ZMĚNOVÝ LIST č. 96

Stavba:	„Rekonstrukce bytového domu Dejvická 184/4“			
Předmět:	**„Kotvení ocelových sloupů do stávajícího zdiva“**			
Vydal:	KONSIT a.s.			
Odesláno / předáno – komu				
Odesláno / předáno	poštou	faxem	osobně	Datum:
Přílohy / počet listů	Příloha č.1 – Výkaz položek (1 strana A4) Příloha č.2 – půdorys se zakreslením(5 stran A4) Příloha č.3 – fotodokumentace (2x A4)

Změnový list č.96

Rekonstrukce domu Dejvická 184/4

1.NP

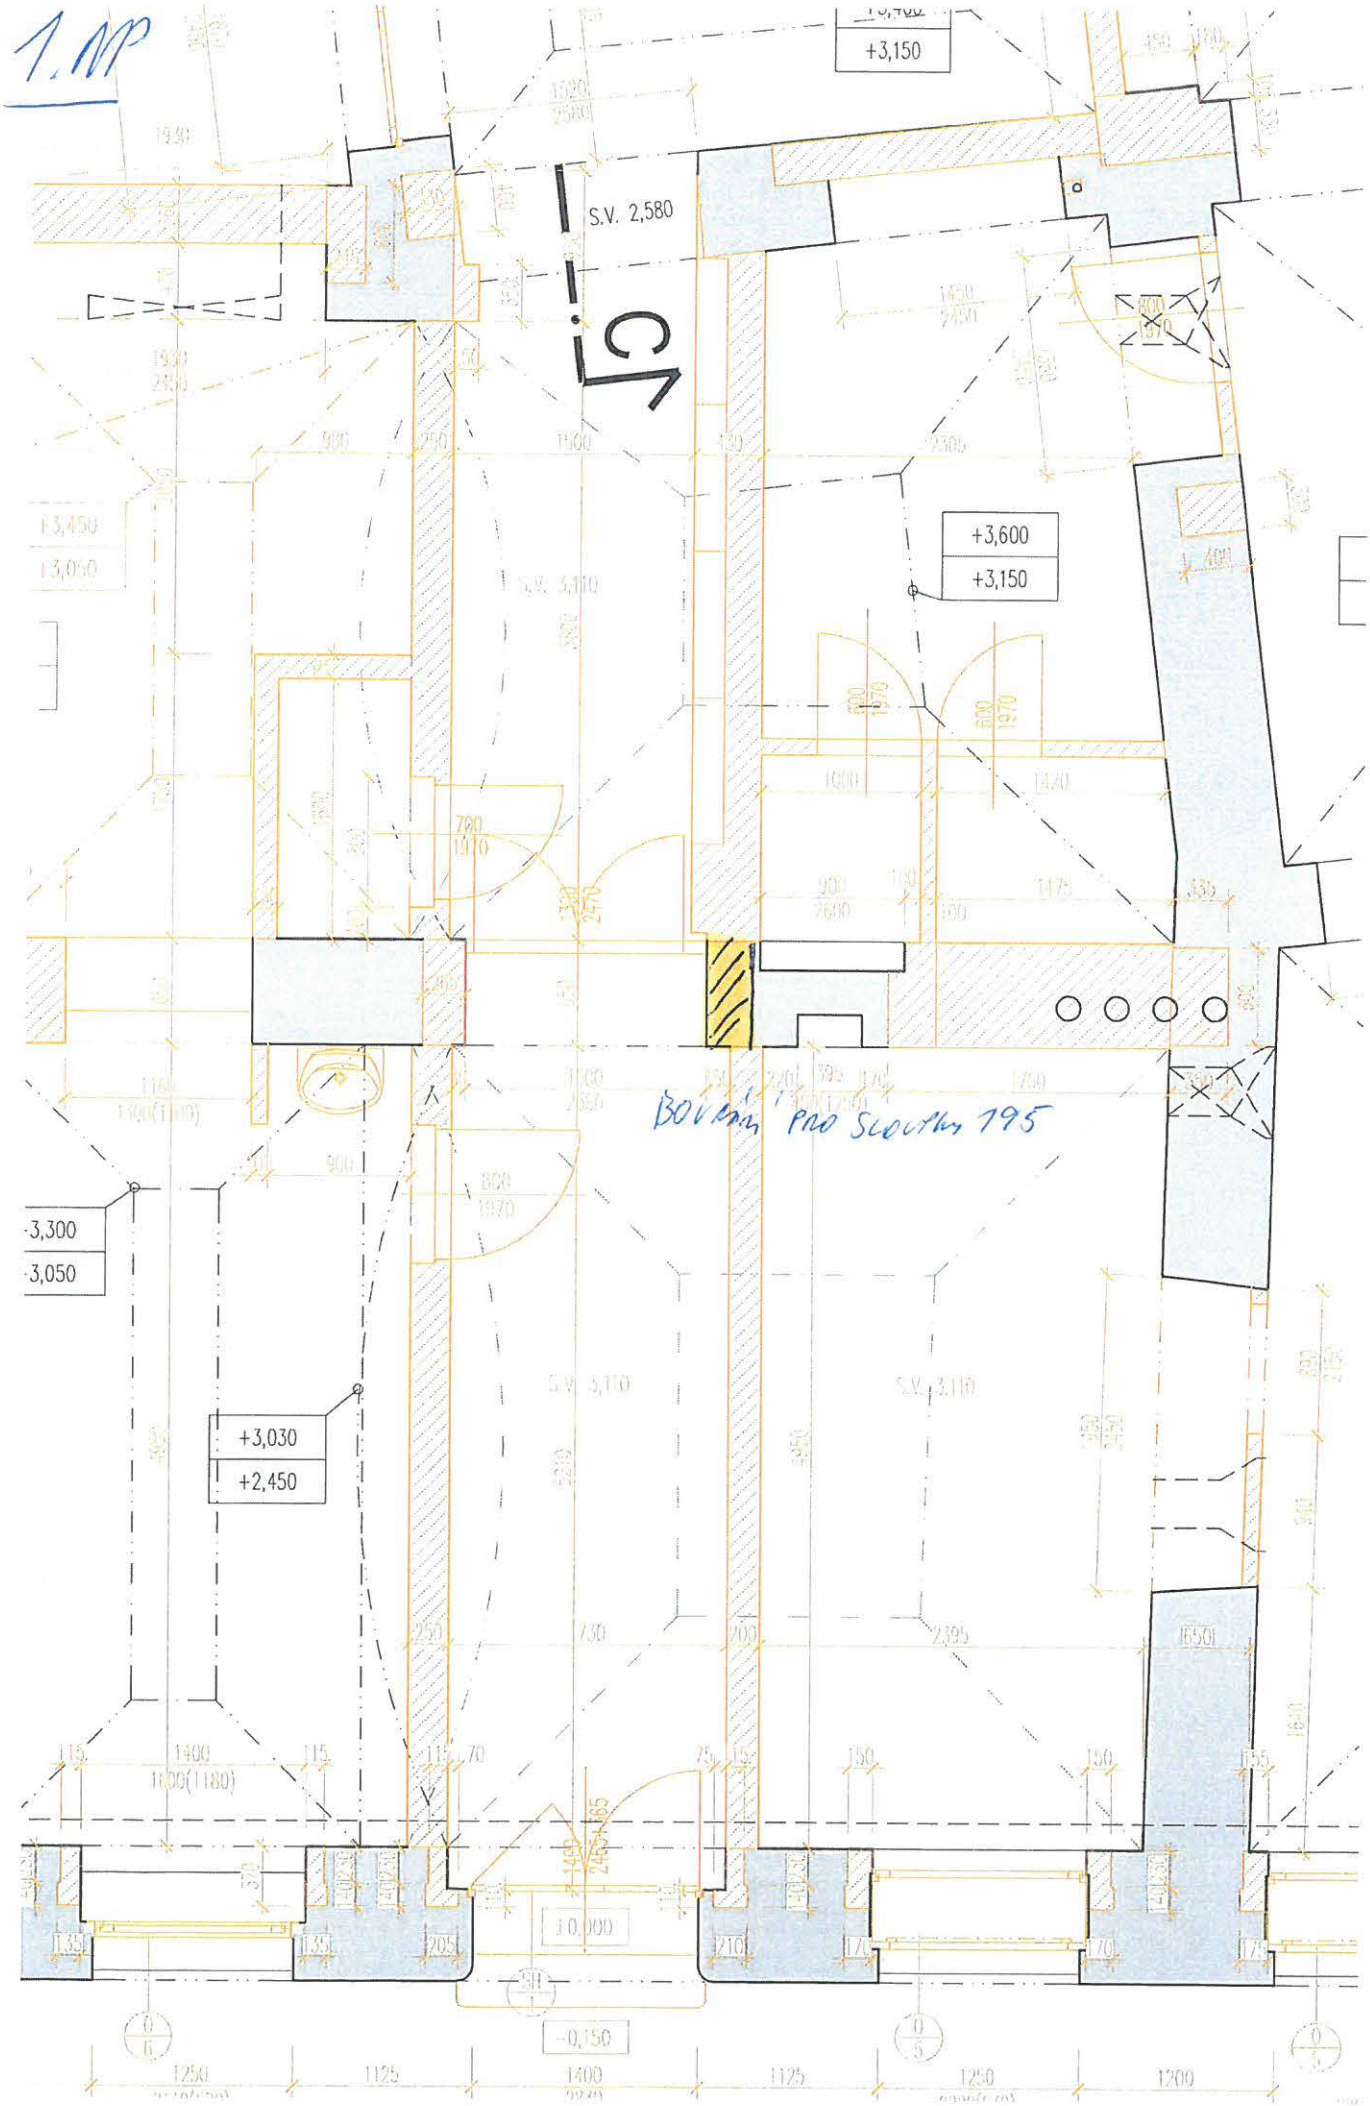
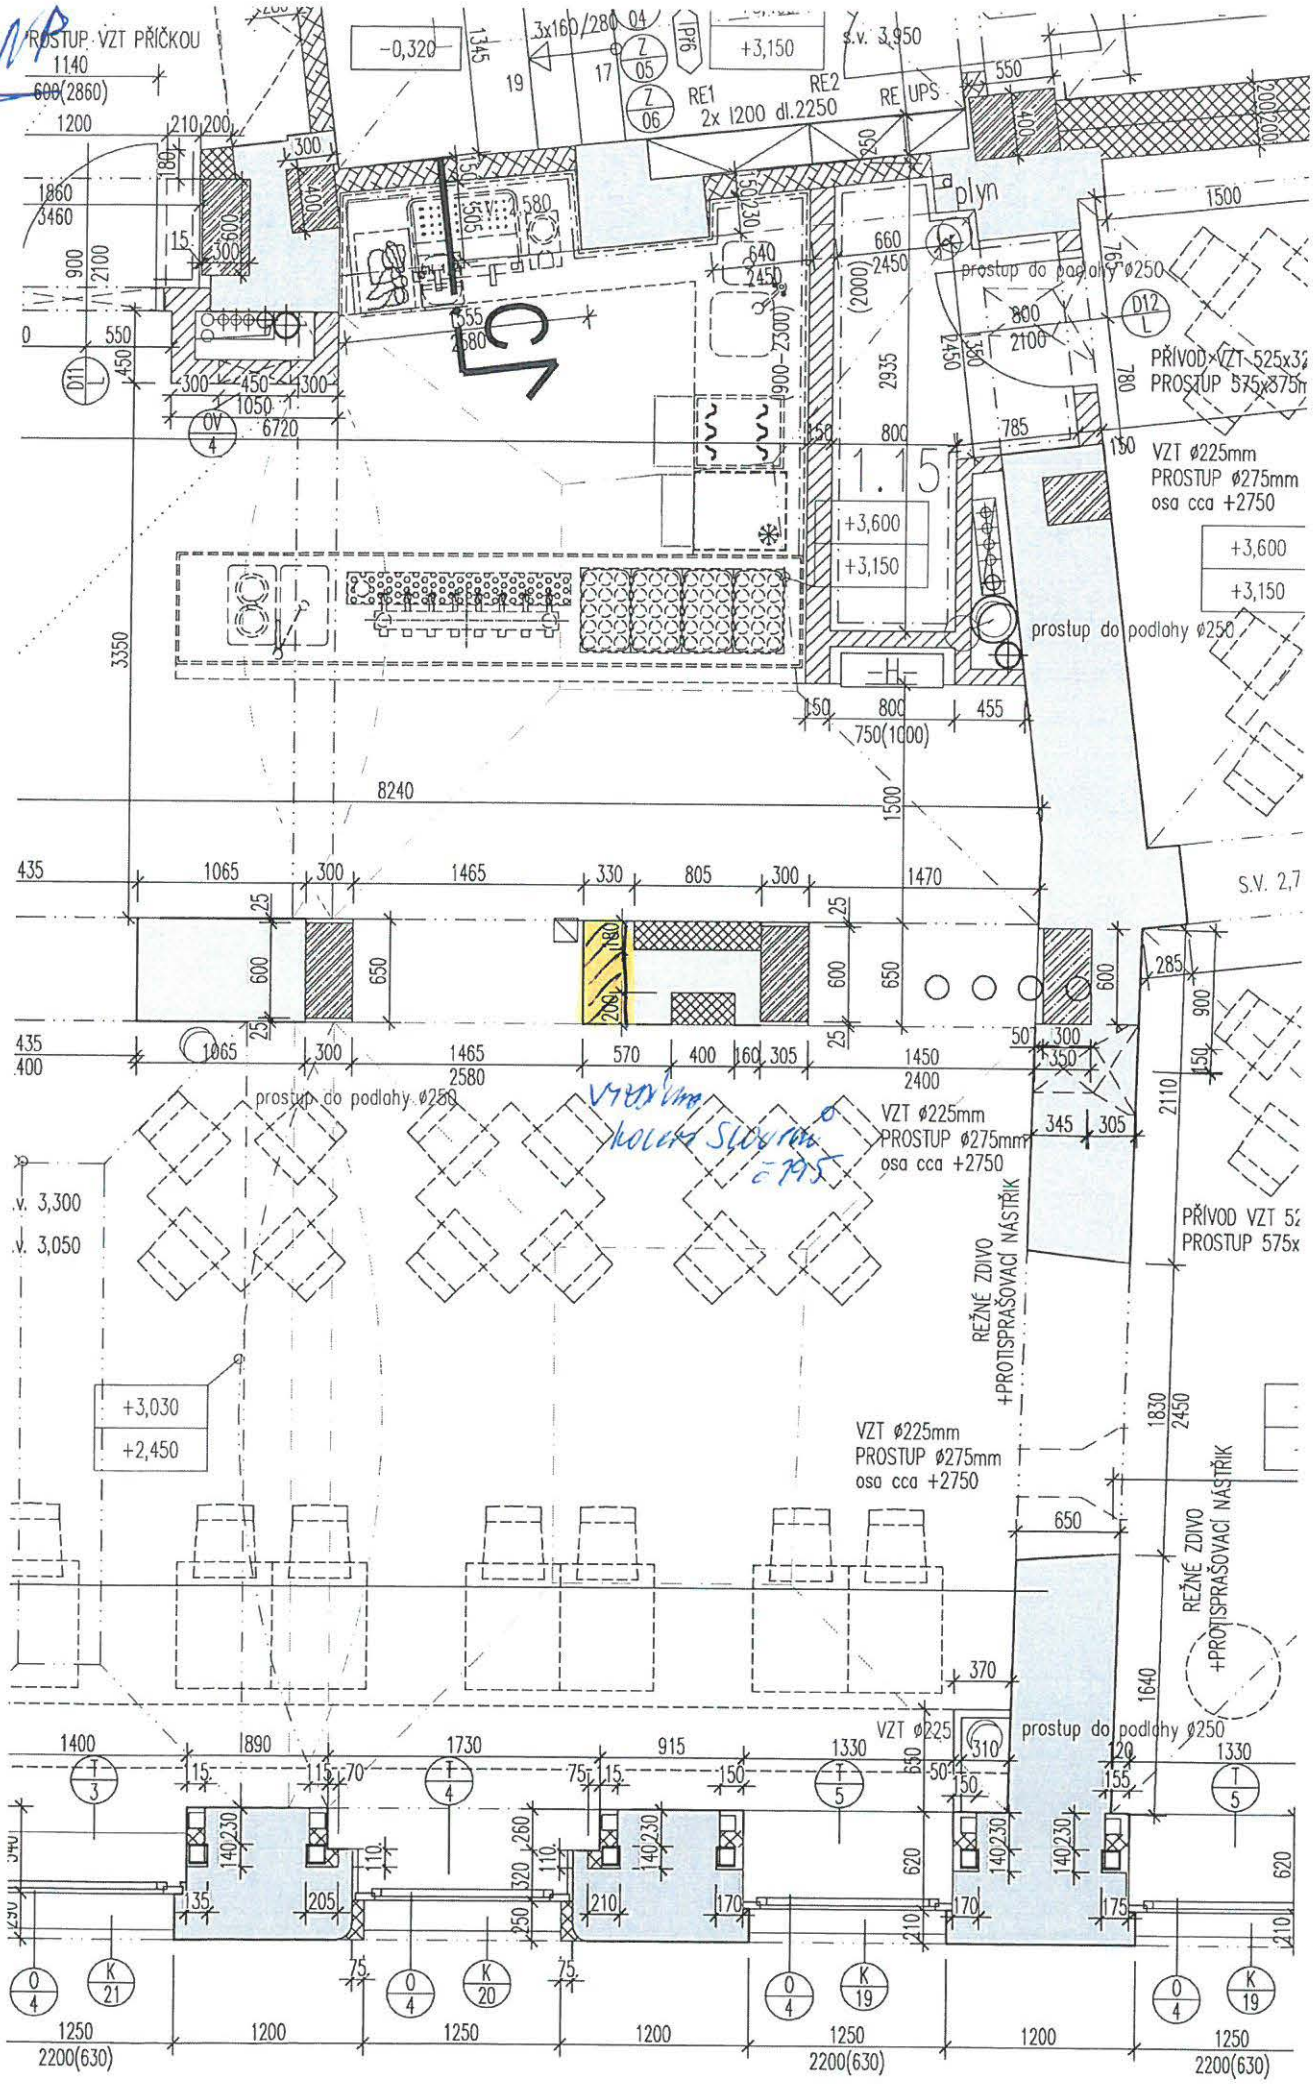
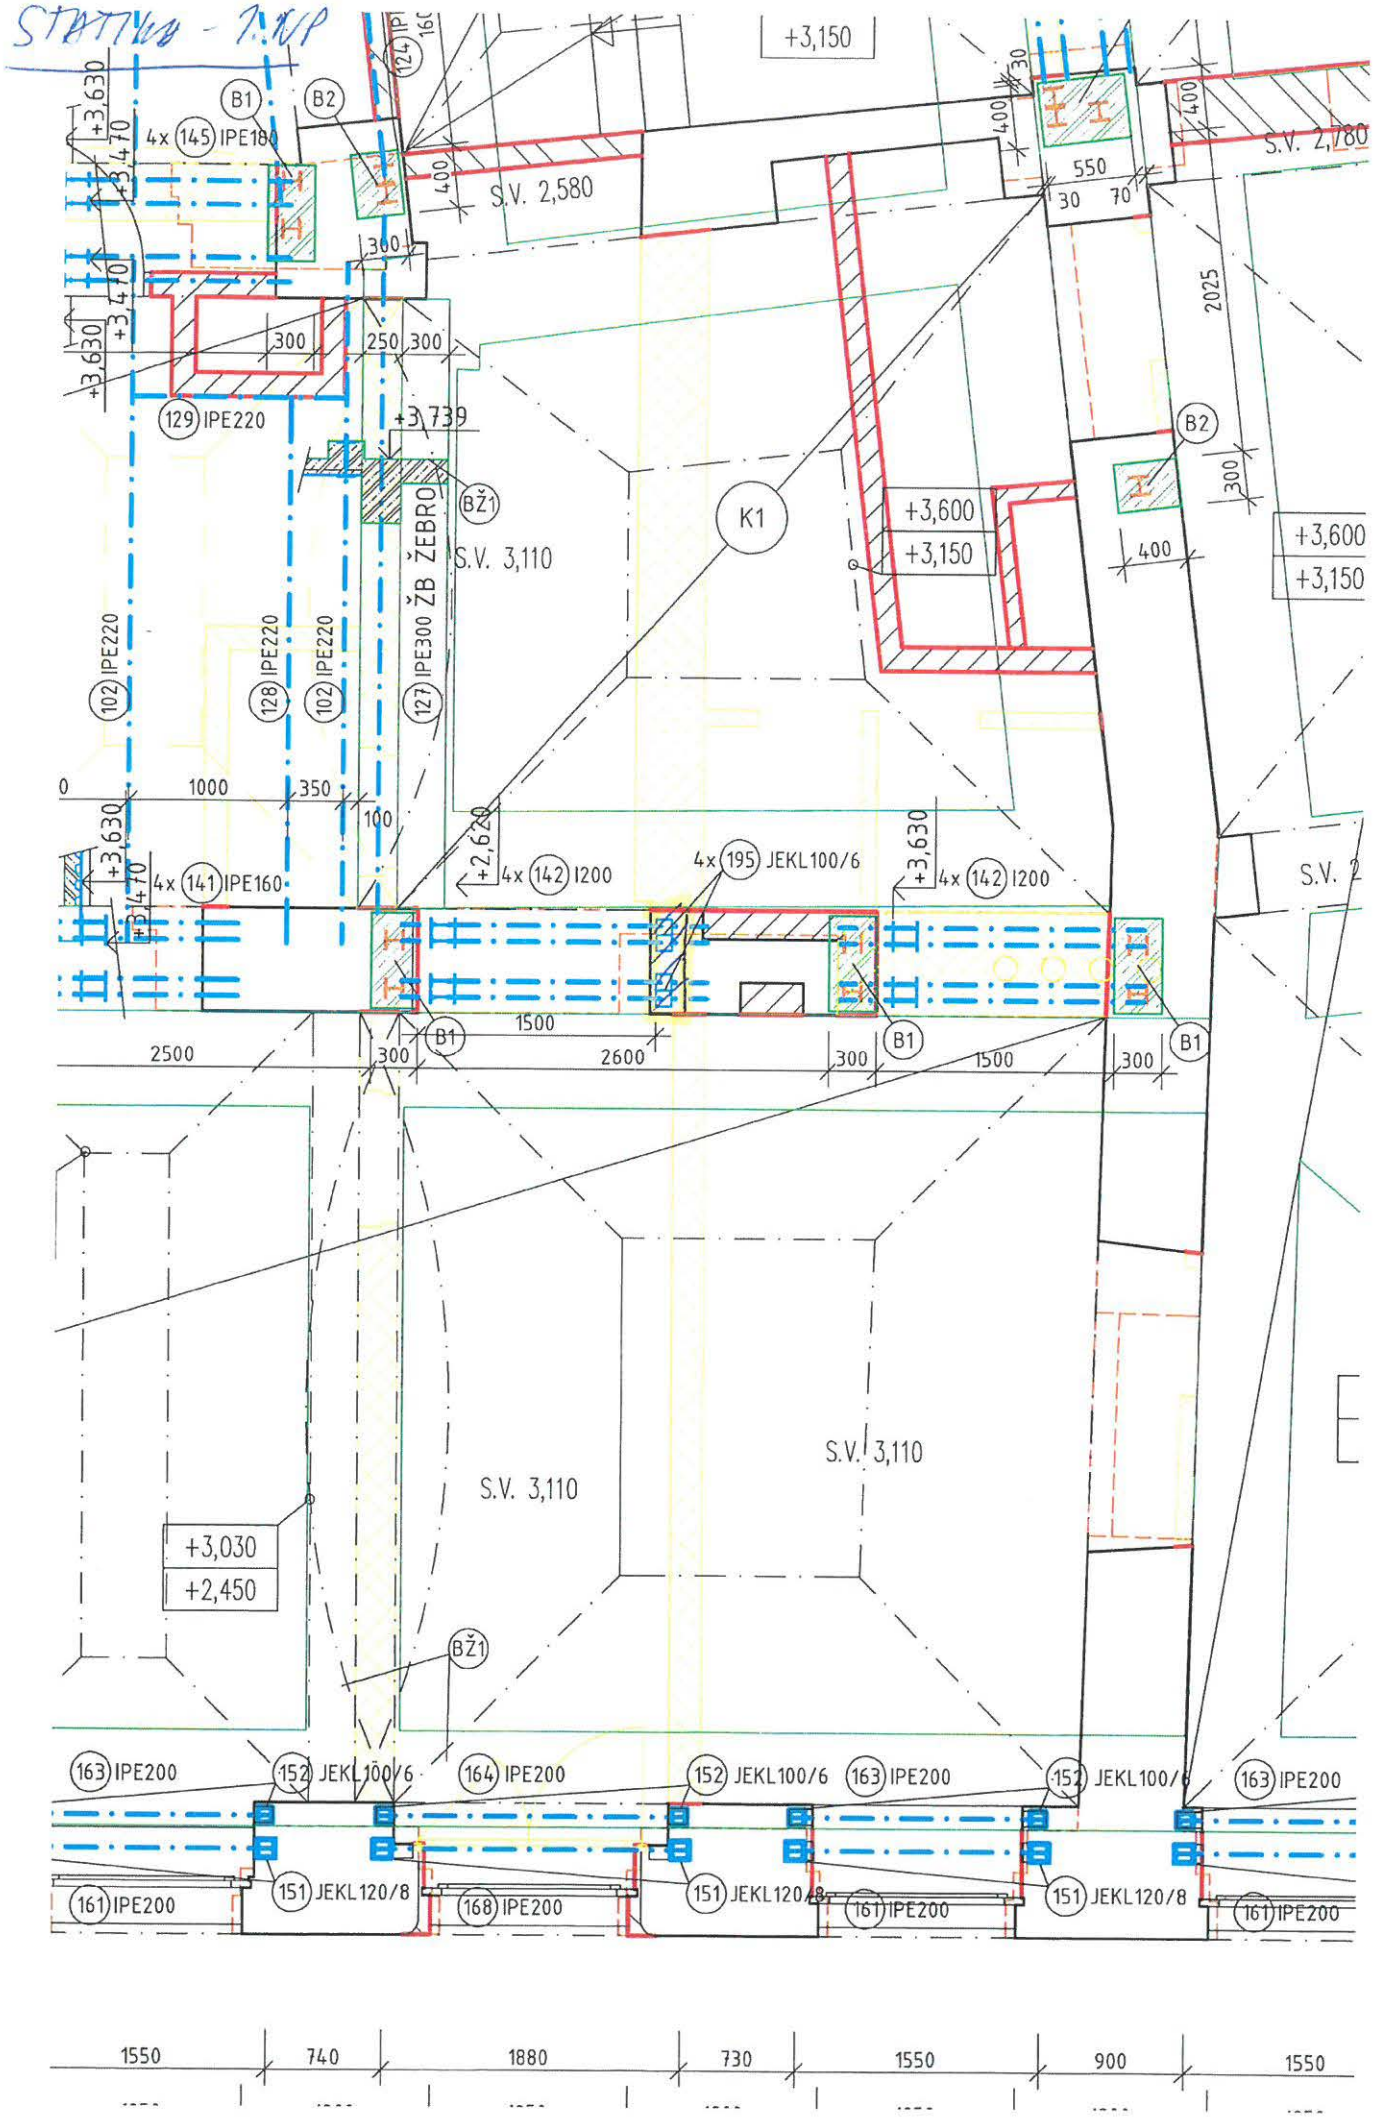
Na základě požadavku statiky se musí v místě ocelových sloupků č.195 v 1.NP ubourat kus stěny a vytvořit prostup do 1.PP k ocelovýcm překladům. Po osazení sloupků č.195 dojde ke zpětnému zazdění.

Vybourání stávající železobetonové stěny v 1.NP v místě ocel.sloupků č.195 a zpětná zazdívka z plných cihel až po stávající překlad v 1.NP.

1.PP - 1.NP

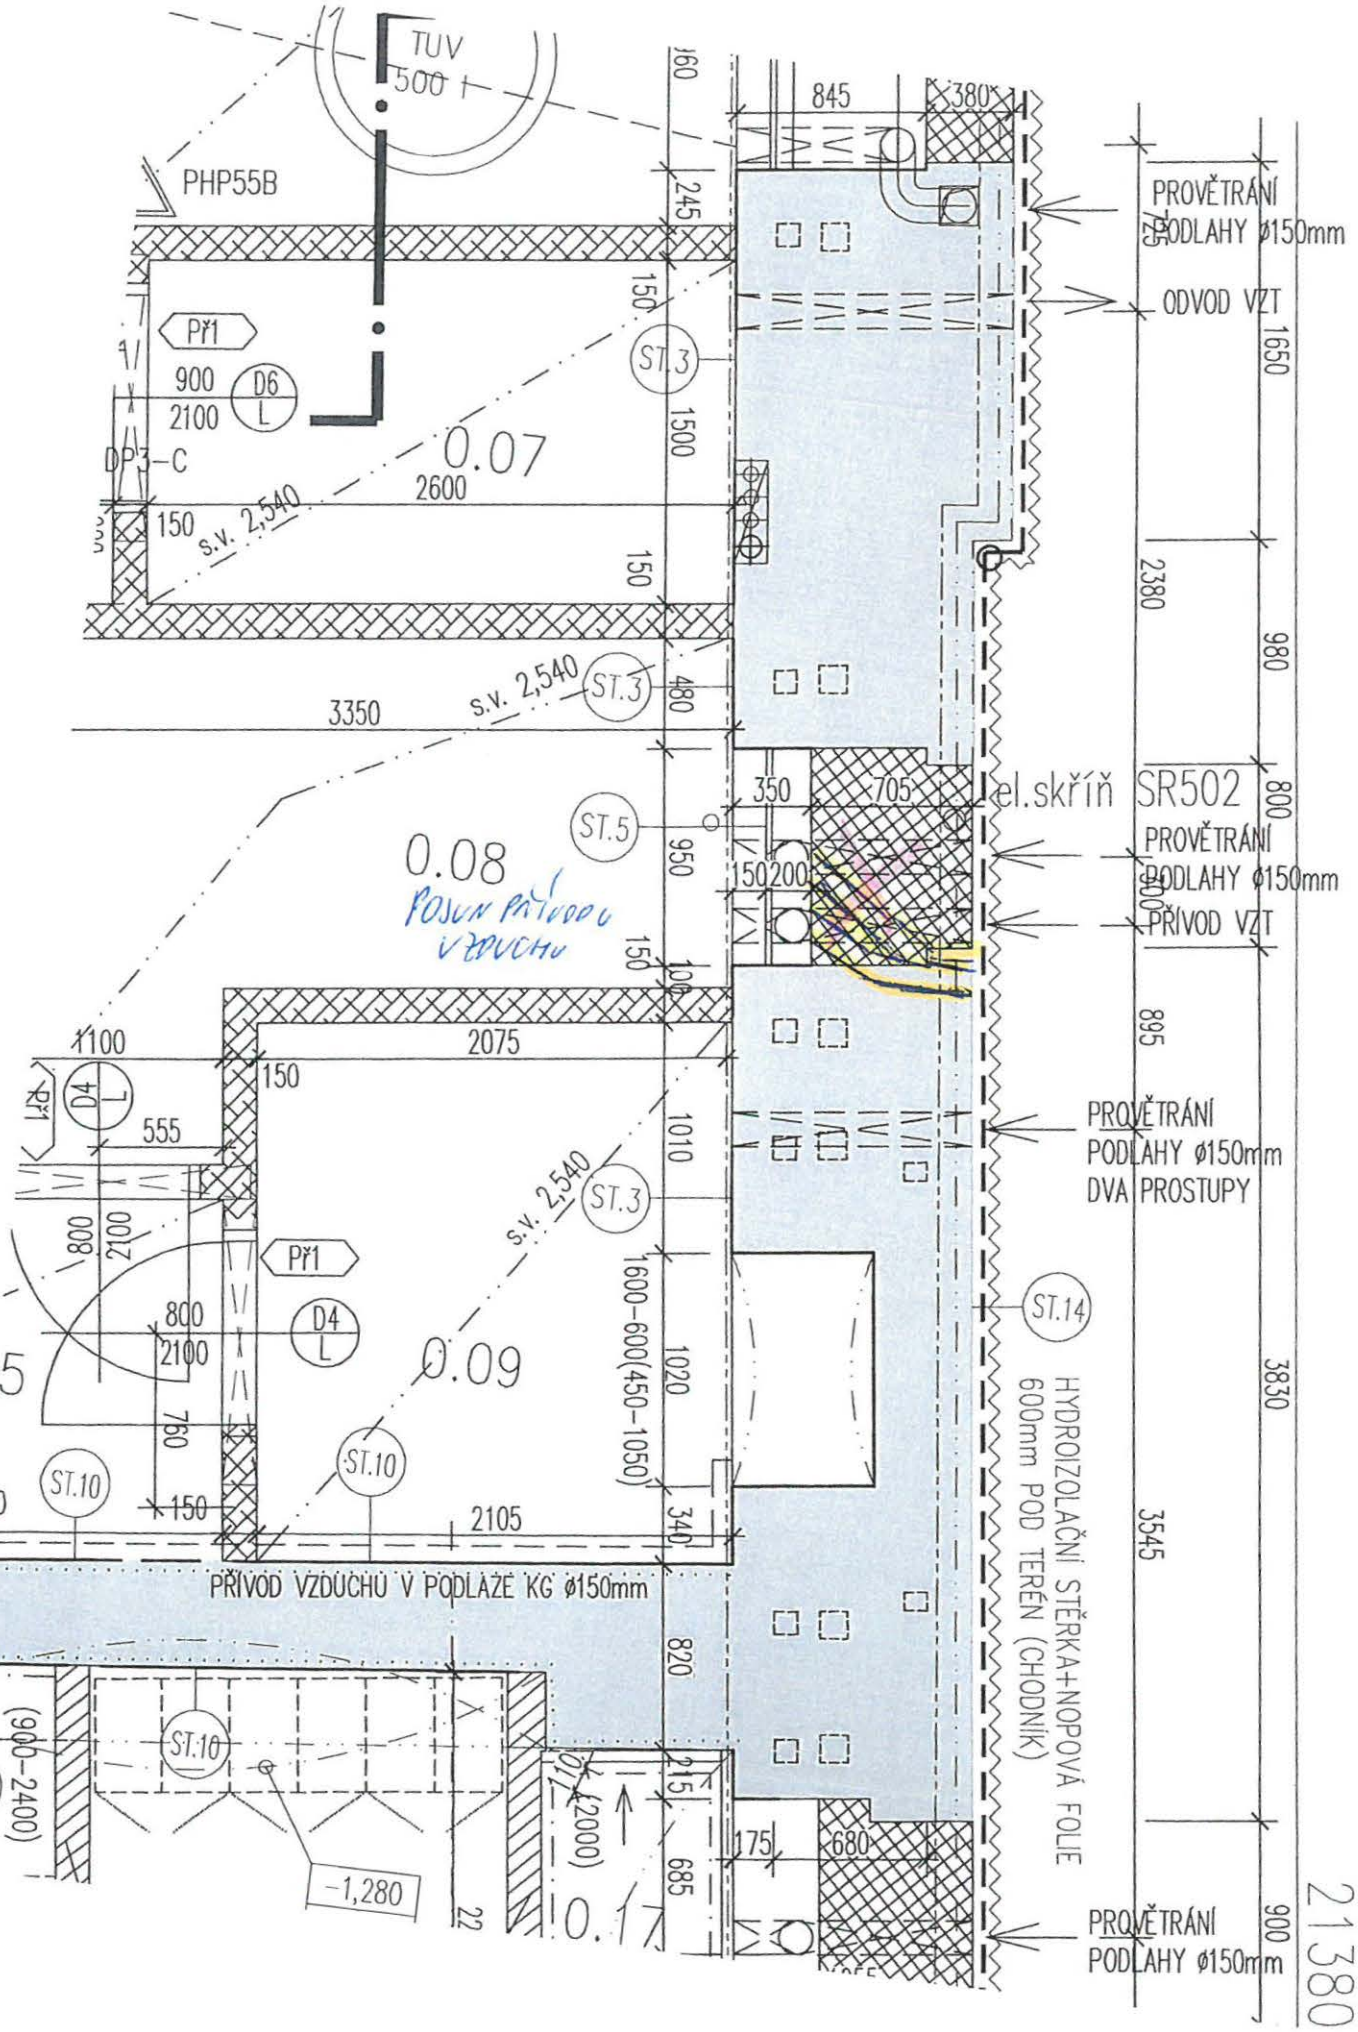
Na základě požadavku objednatele, z důvodu kolize umístění el.rozvaděče PRE a přívodního potrubí do podlahy, došlo k vybourání stávajícího potrubí, upravení trasy potrubí a vyzdívky parapetu.

Vysekání stávajícího potrubí z betonové kce, dodávka a montáž nového potrubí v nové trase, zpětné dobetonování a zazdění, vč. vyzdění parapetu.
